标题：Calidus 914 发动机空气滤清器-炎热国家的选装位置		
AG-SB-2020-06-C-EN		合规类别：  <b>A-强制</b> <b>B-推荐</b> <b>C-可选</b>
适用性		
飞机类型和型号：  AutoGyro Calidus	受影响的序列号：  在炎热国家运行的配备了 Rotax 914 发动机的 Calidus	
待参考的维护手册是本次声明或后续的版本。		根据 AutoGyro 网站
本表格是 AutoGyro GmbH 针对在用产品中发现的问题做出的回应，要求采取遏制或纠正行动，或作为飞机改装公司的维修信息。		
如需帮助，请拨打 49（0）5121 88056-00 或发送电子邮件至 <a href="mailto:airworthiness@auto-gyro.com">airworthiness@auto-gyro.com</a> 联系 AutoGyro。

AG-SB-2020-06-C-EN

修改前的进气口

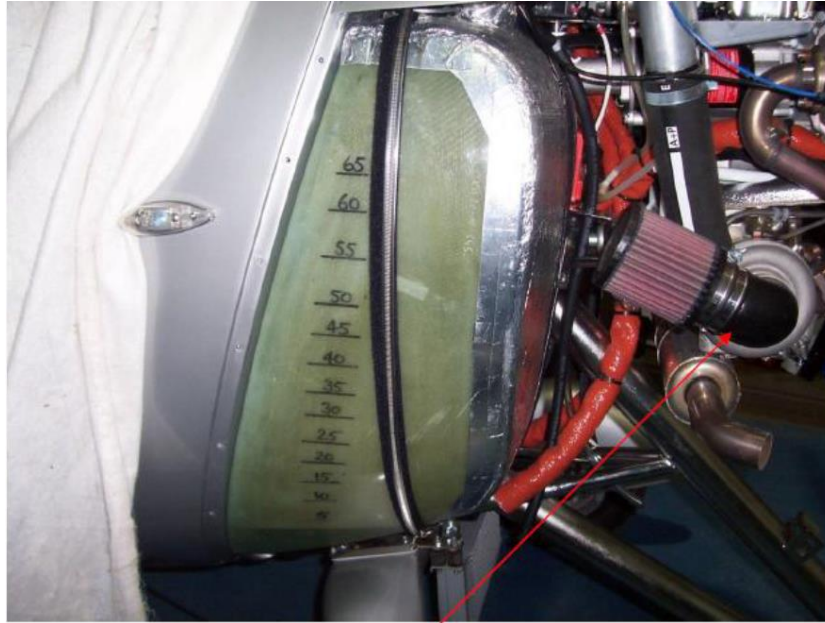
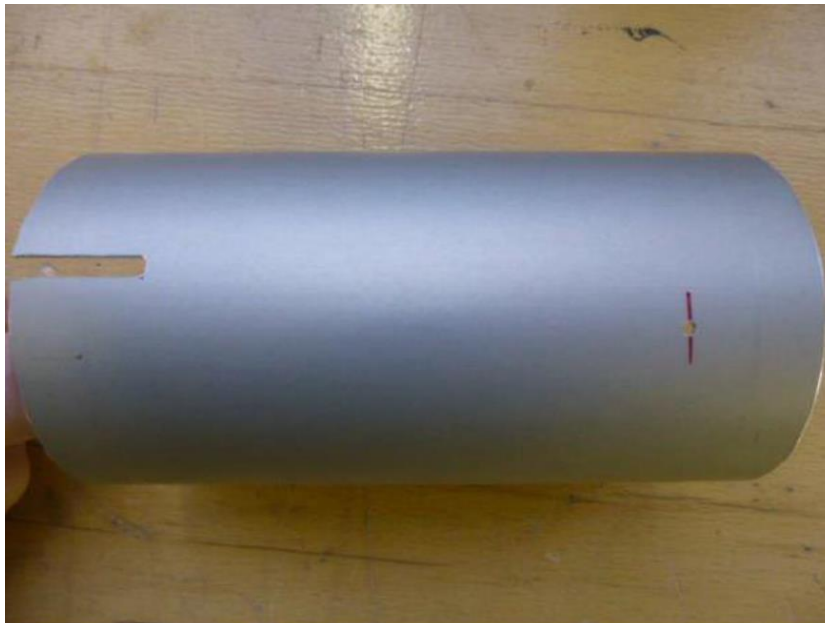
对于配有 914UL 涡轮增压发动机的 Calidus 飞机，当在炎热环境条件下运行或使用高功率设定长时间慢速飞行时，现已发现 Rotax 涡轮控制装置（TCU）可检测压缩空气的过温并限制功率输出。发动机整流罩内部的进气口位置加剧了这种情况，因此在整流罩外部重新定位进气口将提供更冷的进气。这是通过在排气孔正上方的发动机整流罩上切割一个延伸管和孔实现的。该管通过管夹与涡轮增压器进口相连，方法与原滤清器安装相同。新的孔口不会显著影响整流罩的强度，但需使用 1.5mm 保险丝防止整个装置脱落。

1. 按照 AMM 工作单 52-00-00 4-1 中的说明，拆卸上部发动机整流罩和左下部发动机整流罩。
2. 拆卸现有的空气滤清器装置（图 1）并用一层胶带覆盖涡轮进气口。
3. 暂时重新连接下部发动机整流罩，向下和向后观察，标记左侧整流罩的表面，使其与涡轮进气口的中心对齐。
4. 在整流罩上钻一个直径为 3mm 的定位孔，并使用钢丝探针验证该孔是否与中心对齐。如有必要，钻第二个孔。
5. 用孔锯将孔径增加至 100mm。
6. 使用手持式研磨机（例如模型打磨工具）将孔修整成大小合适的椭圆形，以便在空气滤清器和延伸管安装到涡轮进口时，滤清器周围存在大约 15mm 的相等间隙。
7. 拆卸左侧发动机整流罩，以便对孔进行最终修整和打磨。
8. 在铝进口管距平端 20mm 处标记，并钻一个 2.5mm 的孔（图 2）。
9. 预组装进口系统，将保险丝穿过上一步的钻孔，穿过滤清器边缘，并进入一个槽（管夹下方）（图 3）。
10. 拆卸临时的涡轮进口覆盖物，并将进口总成安装到涡轮上。
11. 将保险丝从垂直空气输送管上最低的管夹下穿过，拧紧两个新管夹，然后拉紧保险丝，并且用压接端子连接两端。**注：所有夹具、空气滤清管和空气滤清器必须由保险丝拉紧。**
12. 使用真空吸尘器和/或压缩空气喷嘴移除发动机/排气区域的所有碎屑。
13. 装回整流罩。
14. 按照正常的安全做法，固定飞机、启动发动机、预热，然后以满功率运行。在停止发动机前至少冷却 2 分钟。
